東海低レベル放射性廃棄物埋設事業所 第二種廃棄物埋設施設の位置、構造及び設備の 基準に関する規則等への適合性について

審査会合における指摘事項への回答

2025年4月28日

日本原子力発電株式会社

第1図 評価対象部位の位置

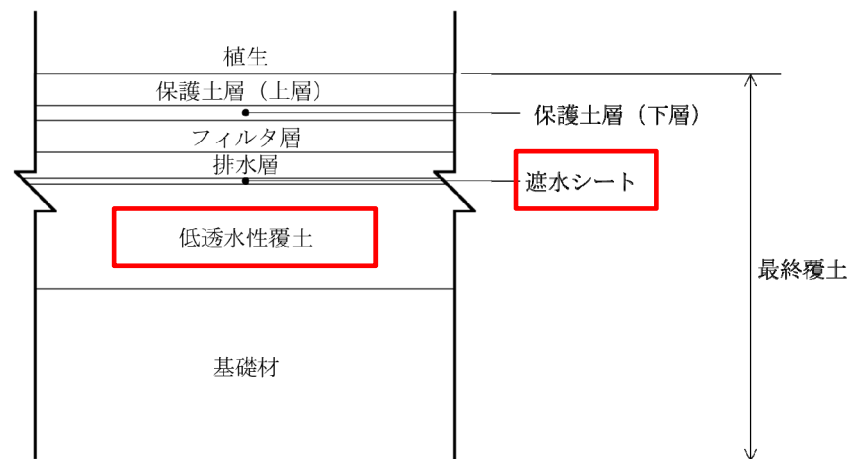
■評価対象部位

- ・ 廃棄物埋設地の安全機能は漏出低減機能及び遮蔽機能であり，漏出低減機能を有するものは低透水性覆土，側部低透水性覆土，遮水シート及び表面遮水であり，遮蔽機能を有するものは中間覆土である。
- ・ 本評価における**評価対象部位は，低透水性覆土，側部低透水性覆土及び遮水シート**とする。

■中間覆土と表面遮水に係る基本的な考え方

- ・ 安全機能のうち遮蔽機能を有する**中間覆土**については，地盤の変形が発生した場合においても，形状及び設置位置がおおむね維持されることから，安全機能は損なわれるおそれはない。
- ・ 安全機能のうち漏出低減機能を有する**表面遮水**は，埋設完了後から最終覆土の完了までの間に設置するものであり，点検及び補修が可能であることから，安全機能は損なわれるおそれはない。

第2図 廃棄物埋設地の変形状況(液状化検討を踏まえた沈下発生後)※

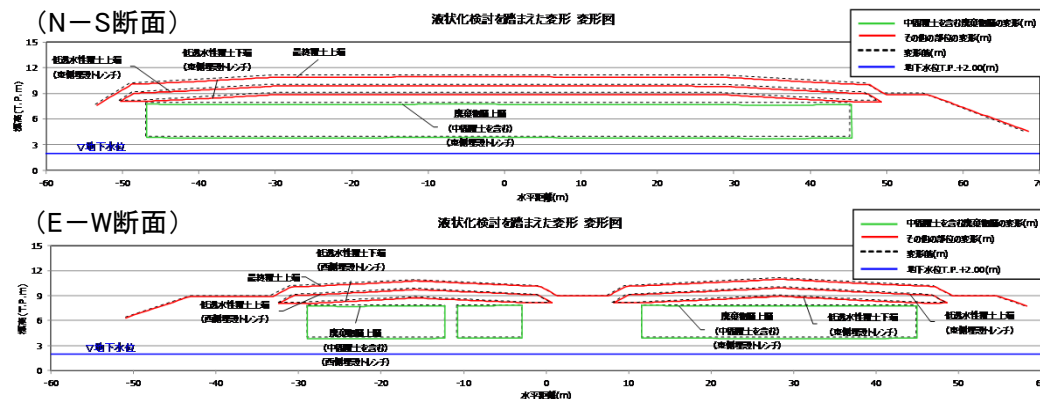
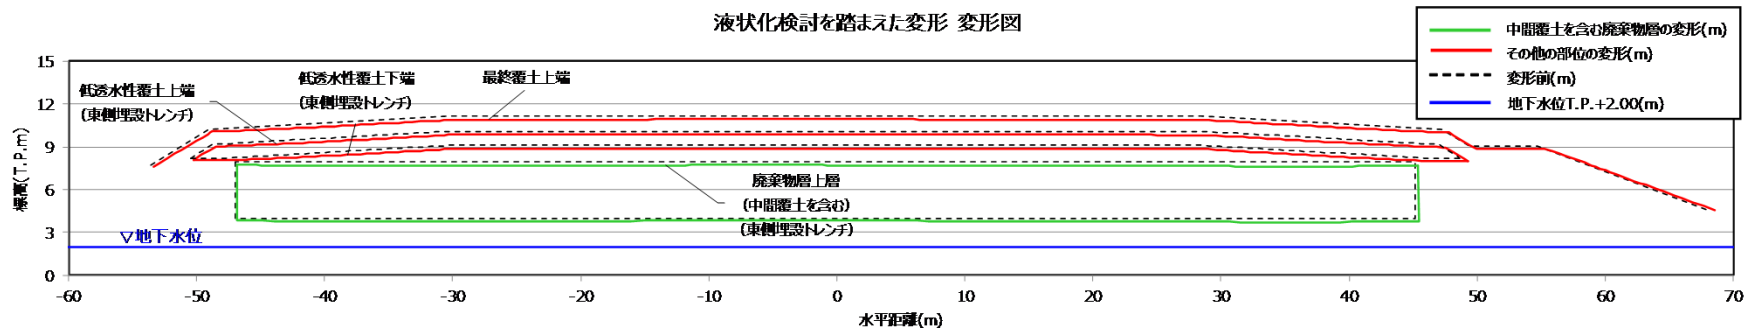
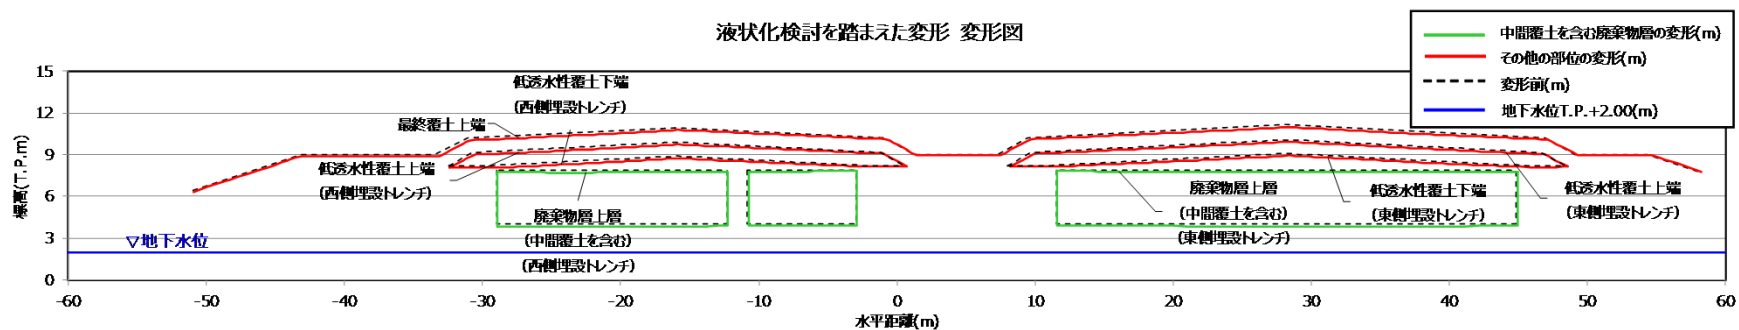
【安全機能への影響検討】 安全機能への影響検討に係る中間覆土の施工計画値と廃棄物埋設地の変形状況

- 中間覆土を含む廃棄物層は、液状化検討を踏まえた沈下発生後においても位置及び形状がおおむね維持されている。
- 加えて、中間覆土は、遮蔽計算の評価条件(密度・厚さ)に対し施工計画値(密度・厚さ)に裕度があることを考慮し、その安全機能が損なわれるおそれはないと判断した。

第3図 表面遮水の設置例

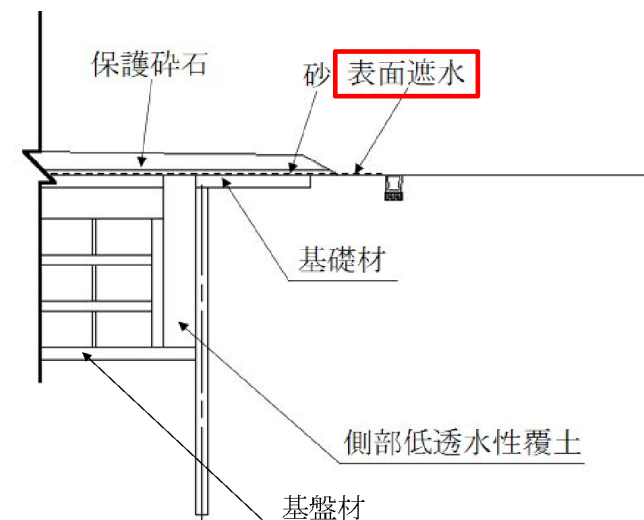
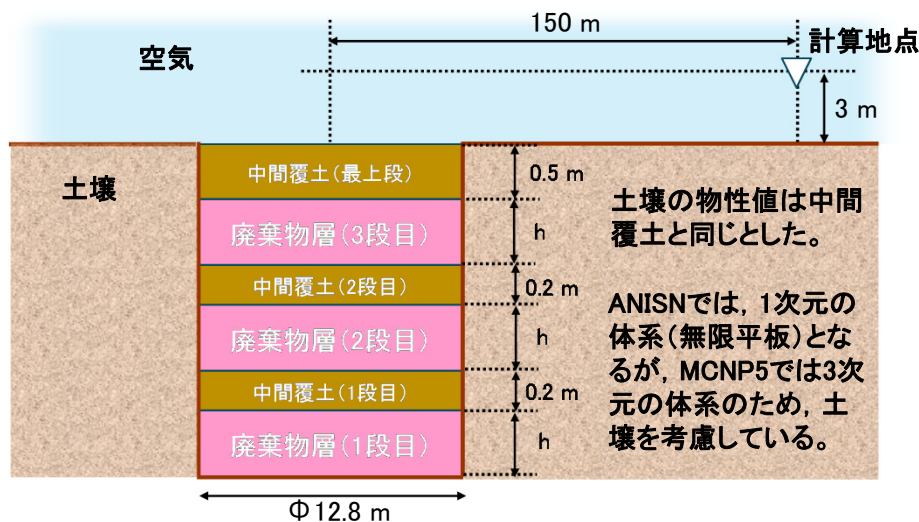
管理番号41 表面遮水の漏出低減機能維持に係る補足説明

- 低透水性を有する設計とする。
- 埋設が完了した区画内への雨水等の浸入を抑制するために、最上段の中間覆土及び最終覆土のうち基礎材の一部を施工後、その上部に表面遮水を設置する(第3図参照)。
- 外部事象及び紫外線による劣化・損傷を考慮して砂及び保護碎石等の保護工により覆うことで、劣化・損傷に対する抵抗性を有する設計とする。(第3図参照)
- 定期点検及び地震、台風等の異常事態が発生した場合は臨時点検を行い、劣化・損傷が生じた場合、安全上支障のない期間内において速やかに修復することにより必要な機能を維持する設計とする。

- 上述した表面遮水の漏出低減機能に係る設計方針(下線部)のとおり、仮に廃棄物埋設地が変形した場合においても、表面遮水については点検及び補修対応が可能であることから、安全機能が損なわれるおそれはない。

第5図 算出した隆起量

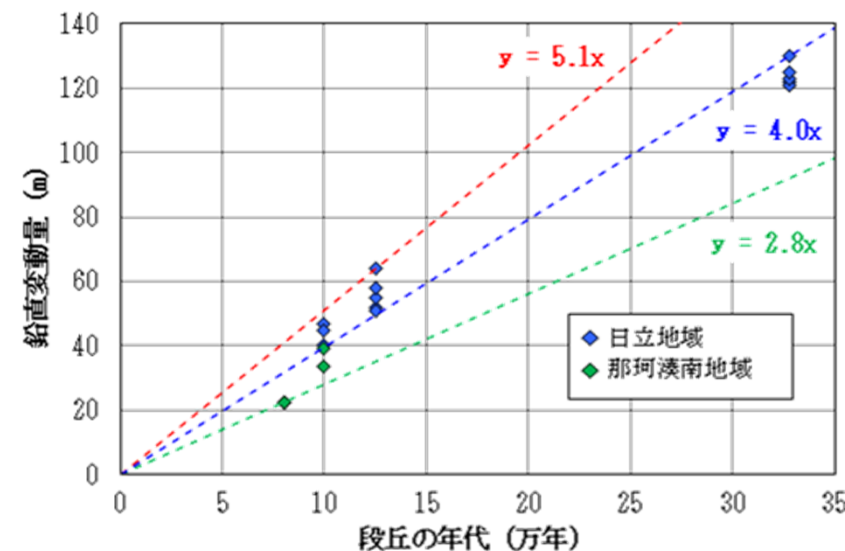
- ✓ 文献⁽¹⁾に基づき、敷地周辺における段丘面の標高・海水準・年代・被覆層厚さ・変動量(第5表及び第6表)から、隆起量を設定(第5図)する。
- ✓ 段丘面の標高は、精度に由来する誤差(赤枠部分)を有するが、隆起速度の設定に当たっては、文献⁽¹⁾に記載されている変動量(青枠部分)を引用する。なお、誤差を考慮して、最も厳しい設定において、隆起速度が最も大きい5.1 m/万年に保守性を見込み、5.5 m/万年と設定する。

第6図 降水量設定の流れ

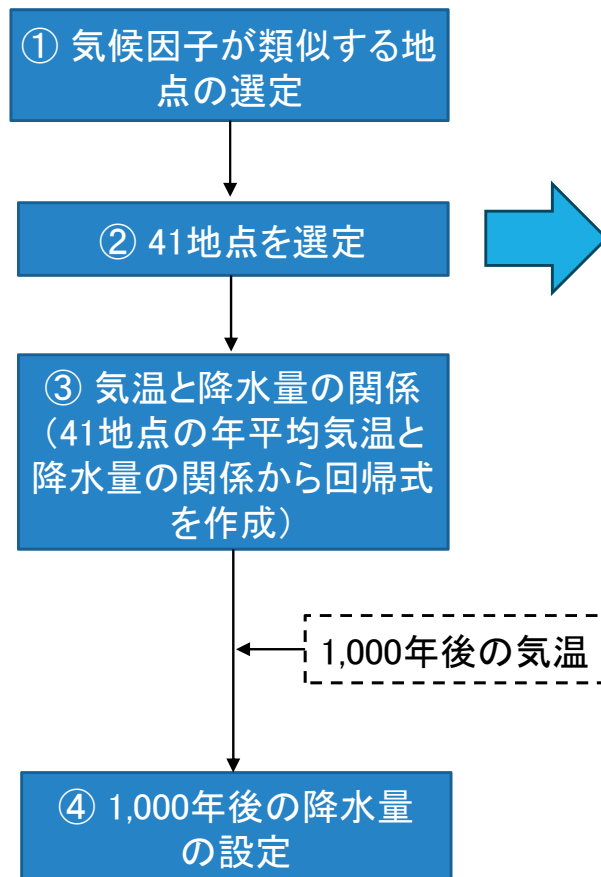
- 降水量は、気温及び気候因子と相関がある。
- 気候因子の影響を排除すれば、気温と降水量の相関が得られる。
- 気候因子の影響を排除するため、気候因子が敷地周辺と類似した地点を下記のとおり選定する。
 - 気象庁のホームページから過去30年間(1991年～2020年)における63地点のデータを収集。
 - 廃棄物埋設地周辺の水戸地方気象台の観測地点と地形的に大きく異なる地点を排除し、41地点を選定。
- 選定した41地点の年平均気温と年降水量の平年値を整理し(第16表)、年平均気温と年降水量の関係を指数回帰式で表し(第7図)、1,000年後の気温における降水量を算出。

第7図 廃棄物埋設地周辺と類似する気候因子を持つ地点の年平均気温と年降水量の関係

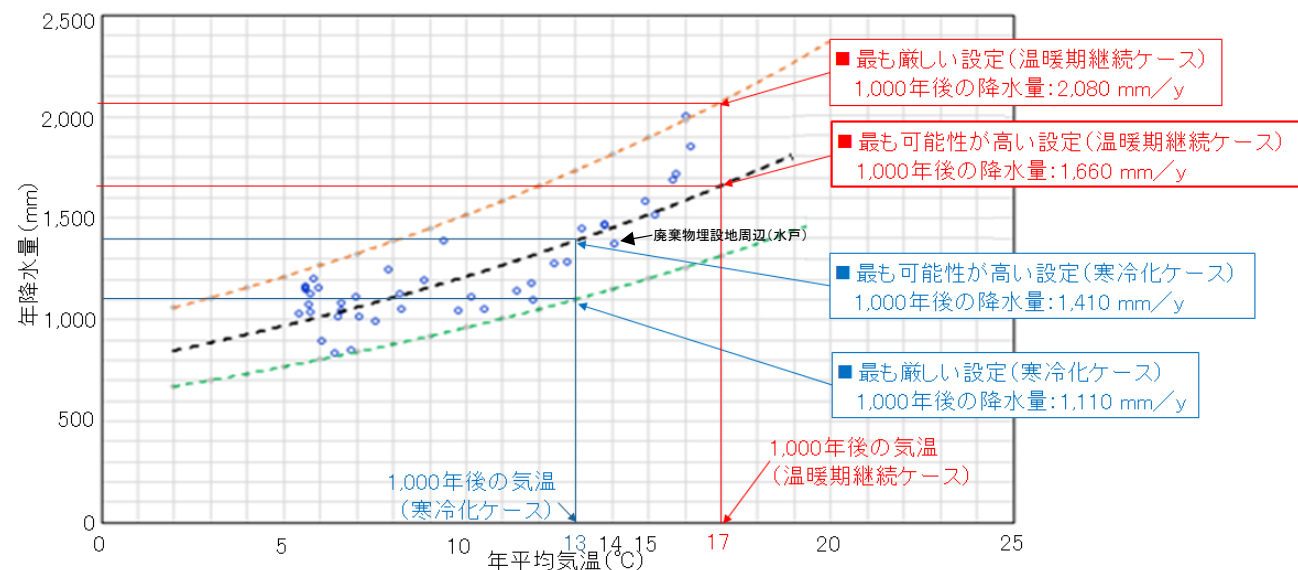
- 降水量の設定に用いる「廃棄物埋設地周辺と類似する気候因子を持つ地点の気温と降水量(第16表)」は、**気象庁のホームページより収集した平年値であり、利用可能なエラーバーはないため、以下のとおり不確定性を考慮して、降水量を設定している。**
 - ✓ 気温と降水量の関係は土地固有のものであり、指数回帰式により降水量は一義的に定まる。また、廃棄物埋設地周辺の降水量は、指数回帰式(中央)付近である。このため、**廃棄物埋設地周辺の降水量は「最も可能性が高い設定」程度と考えられる。**
 - ✓ 「最も厳しい設定」については、廃棄物埋設地周辺の状態設定としては考えられないものの、廃棄物埋設地周辺と類似する気候因子を持つ**41地点の平年値**を用いた指数回帰式(上側及び下側)に基づき設定することにより、**最大限の不確定性を考慮している。**
 - ✓ 指数回帰線は平年値に基づいているため、短期の異常変動も踏まえて安定性・均質性が考慮されている。

第8図 廃棄物埋設地周辺と類似する気候因子を持つ地点の年平均気温と蒸発散量の関係

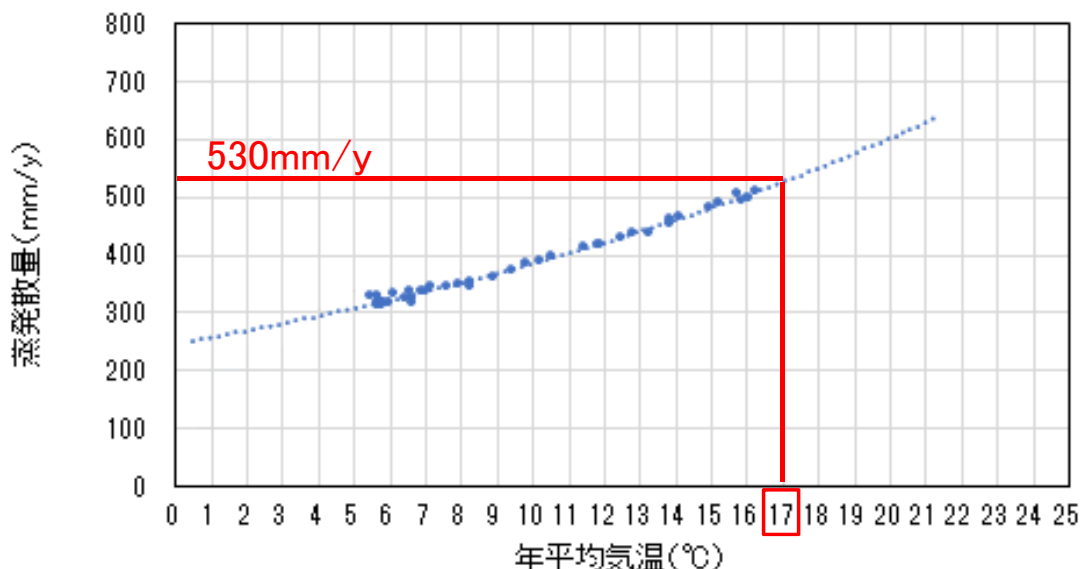
- 年間浸透水量の設定に用いるため、蒸発散量を設定する。
- ソーンズウェイト法を用いて、廃棄物埋設地周辺と気候因子が類似した41地点の年平均気温と蒸発散量の関係式を得る(第8図)。
- この関係式にて、降水量の設定で用いた気温(17℃)を用いて、蒸発散量を設定する。

- 蒸発散量の設定に用いる「廃棄物埋設地周辺と類似する気候因子を持つ地点の年平均気温と蒸発散量(第8図)」は、**気象庁のホームページより収集した年平均気温の平年値と、年平均気温を用いてソーンズウェイト法に基づき算出した蒸発散量であり、利用可能なエラーバーはないため、以下のとおり不確定性を考慮して、蒸発散量を設定している。**
 - ✓ 年間浸透水量の設定には降水量と蒸発散量を用いるが、降水量が支配的となる。このため、**降水量の設定で用いた気温(17℃)を、蒸発散量の設定に用いており、気温の不確定性はない。**
 - ✓ 蒸発散量の設定は、ソーンズウェイト法で算出される**可能蒸発散量を文献※に基づき0.6倍することで年間浸透水量が多くなり、保守的な設定となっている。**

第9図 分配係数取得試験のフロー

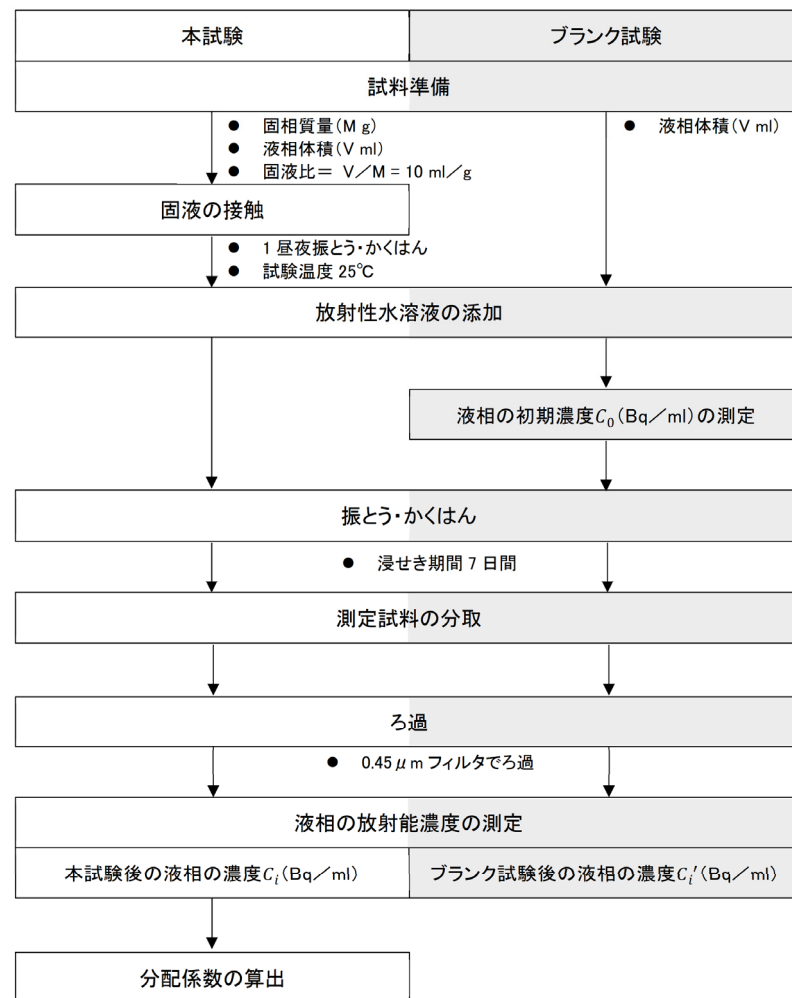
- 管理番号34の指摘を踏まえ、実施した分配係数取得試験の概要を示す。

- ✓ 分配係数取得試験は、固液混合試料による「本試験」と、液相のみの「ブランク試験」を並行して実施した(第9図参照)。
- ✓ 分配係数取得試験の試験条件は、廃棄物埋設地及びその周辺環境を想定した適切な試験条件で実施した(第19表参照)。

第10図 Eh-pH図の例(1)に一部加筆

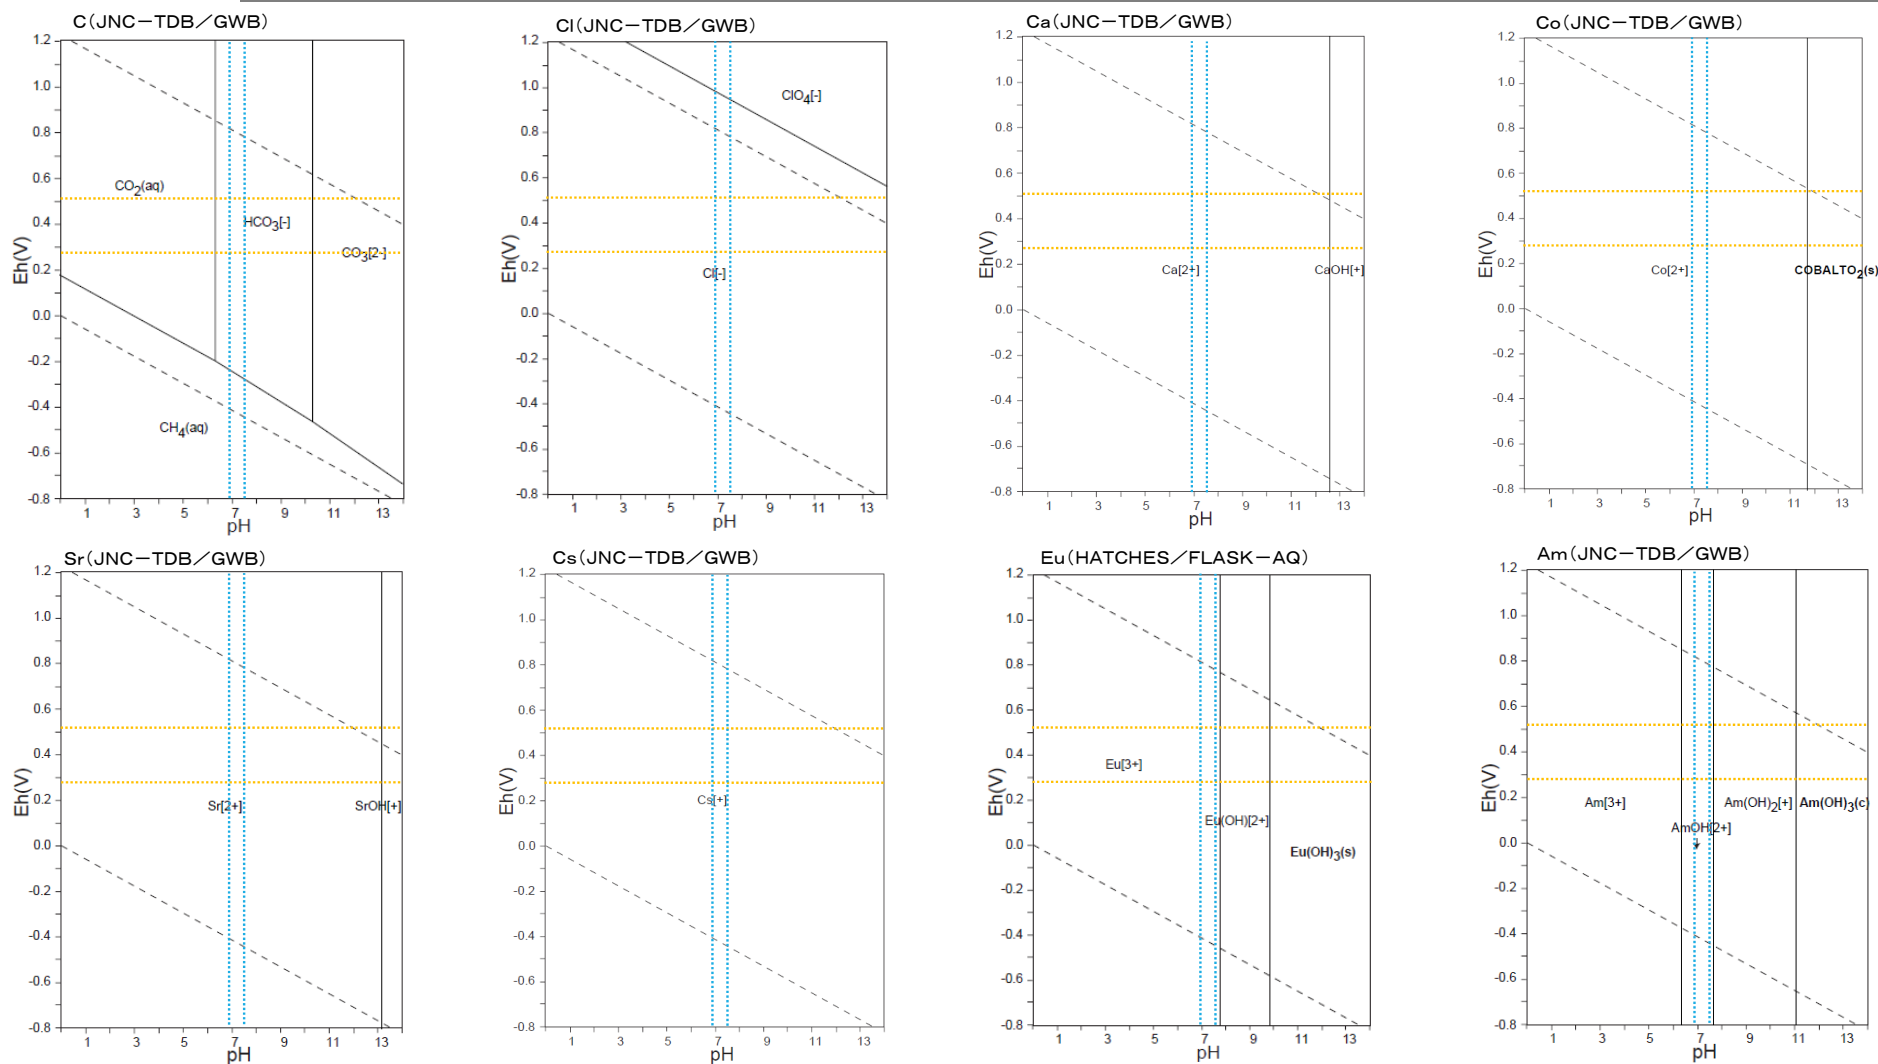
- 管理番号32の指摘を踏まえ、本施設の対象核種の酸化還元反応に対する感度を確認して影響を整理する。

埋設トレンチ内の酸化還元環境は、金属腐食によって酸化還元電位(Eh)が変動し、収着性に影響を与える可能性があるが、本施設における廃止措置の開始後の評価の対象核種の元素については、Eh-pH図⁽¹⁾より、各元素の価数は酸化還元の影響を受けにくく、酸化還元に対する感度が小さいと考えられることから、影響事象として考慮しない。

- ✓ 本施設の対象核種の酸化還元反応に対する感度は、「Eh-pH図アトラス 熱力学データベースの相互比較」⁽¹⁾のEh-pH図により確認した(第10図参照)。
- ✓ Eh-pH図により酸化還元反応に対する感度を確認した元素は、C, Cl, Ca, Co, Sr, Cs, Eu, Amである。
- ✓ 図の縦軸が酸化還元電位(Eh)であるが、酸化還元反応により、酸化還元電位(Eh)に変動があったとしても、価数が変化する元素はほぼなく、酸化還元反応による感度が小さいと判断した(第10図参照)。なお、廃止措置の開始後の評価において、H-3、C-14及びCl-36は、分配係数を0に設定している。
- ✓ 文献⁽¹⁾に掲載されている7つのデータベースから作成された図のうち、第10図では基本的にJNC-TDB^{*1}/GWB^{*2}から作成された図を用いている(EuのみHATCHES^{*1}/FLASK-AQ^{*2})⁽¹⁾が、他のデータベースから作成された図においても、同様の整理となる。

第13図 95%信頼区間の下限値※1及び試験結果との比較

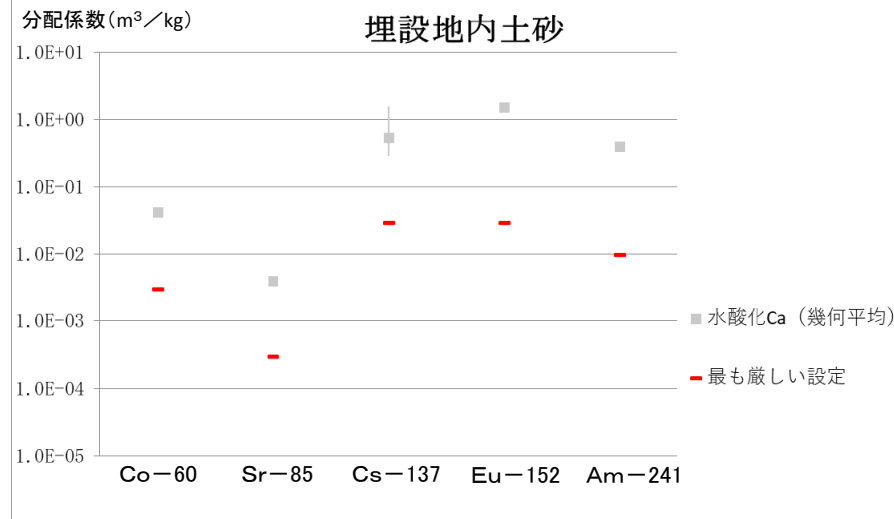
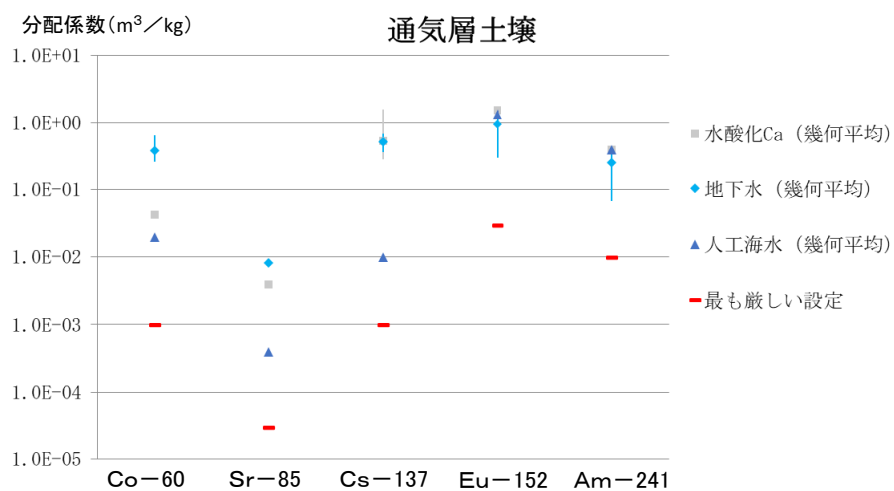
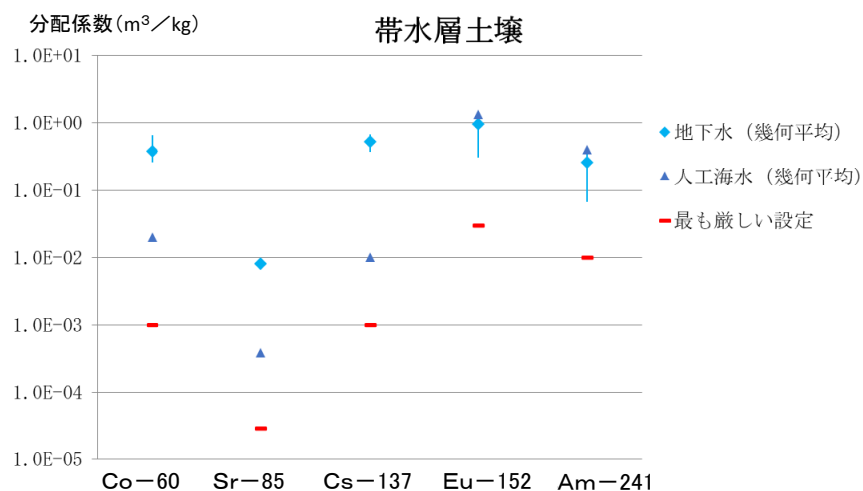
- 管理番号37の指摘を踏まえ、収着分配係数設定値の合理性について説明を追記する。
- ✓ 第二種埋設許可基準規則の解釈では、最も可能性が高いシナリオにおいては、「人工バリア及び天然バリアの状態に係るパラメータは、最も可能性が高い設定とする。」ことが要求されている。また、最も厳しいシナリオにおいては、「人工バリア及び天然バリアの状態に係るパラメータは、科学的に合理的な範囲における組み合わせのうち最も厳しい設定とする。」ことが要求されている。
- ✓ 一般的に収着性がある核種については、廃棄物埋設地及びその周辺環境を想定した適切な試験条件で実施した試験で取得した試験データを用いて、線量評価パラメータとしての収着分配係数を設定することが合理的と考えている。なお、一般的に非収着性とされているH-3及びCl-36並びに不確実な要素があるC-14については、0で設定することが合理的であると考えている。
- ✓ 最も可能性が高い設定の収着分配係数については、IAEA TRS No. 364⁽¹⁾等の海外文献で示されている値と比較すると、同等又は保守的に設定されていることから、線量評価パラメータの設定として妥当なものであると判断した。
- ✓ 最も厳しい設定の収着分配係数については、設定に用いている試験データに現地起源の影響は含まれていると考えられるものの、明確に把握できていない影響要因があることも想定して、影響事象を考慮した試験結果を含めた上での最も小さい値から、さらに1桁小さくした設定することで妥当であると考えている。さらに、統計的なばらつきについて、分配係数取得試験の結果から95%信頼区間の下限値を有効数字2桁で四捨五入して求め、最も可能性が高い自然事象シナリオにおける設定値の10分の1倍と比較することで、1桁小さくする設定の妥当性を確認した。その結果、いずれの最も厳しい自然事象シナリオの設定値も95%信頼区間の下限値及び試験結果を下回る設定値であり、統計的なばらつきを考慮しても、保守的な設定である(第13図参照)。

第14図 土壌に対する分配係数(1週間反応)⁽¹⁾に一部加筆

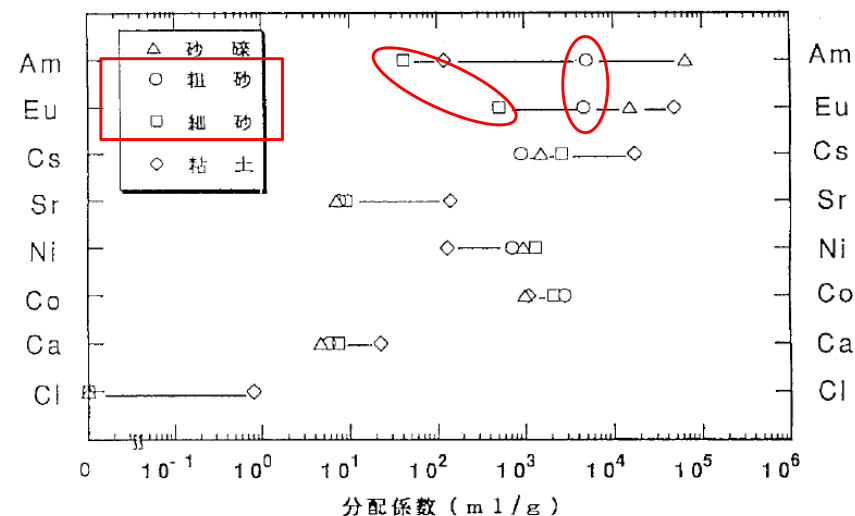
- ✓ EuとAmの分配係数は線量評価パラメータとしては、Eu: $0.3 \text{ m}^3/\text{kg}$ 、Am: $0.1 \text{ m}^3/\text{kg}$ と設定している。また、分配係数取得試験は第25表で示す結果(平均値)となっており、EuとAmの分配係数は3倍～4倍異なっている。なお、EuとAmの分配係数は、試験結果における反応後の放射能濃度が、検出限界以下となっていることから、分配係数を検出限界値から算出した値が含まれる。
- ✓ まず、JAEA-SDBからEuとAmの分配係数データを調査した。次に調査したデータのうち、加藤・梁瀬(1993)⁽¹⁾で示される同一固相及び同一液相を対象とした試験結果を確認すると、分配係数は粗砂では同程度、細砂では1桁程度異なる結果となっていた(第14図参照)。
- ✓ なお、本文献で用いられた土壌は本施設近傍で採取された土壌を用いている。また、本文献で用いられた地下水は本施設周辺のEh及びpHの範囲内で、かつ、本施設周辺の地下水と同じ重炭酸カルシウム型である。
- ✓ EuとAmの分配係数が近い値になるものから1桁程度異なるものもあり、条件の変動によって容易に変化するものと推測される。したがって、本施設のEu及びAmの分配係数は、一般的な両者の相違と著しく異なるものではないと考えられる。
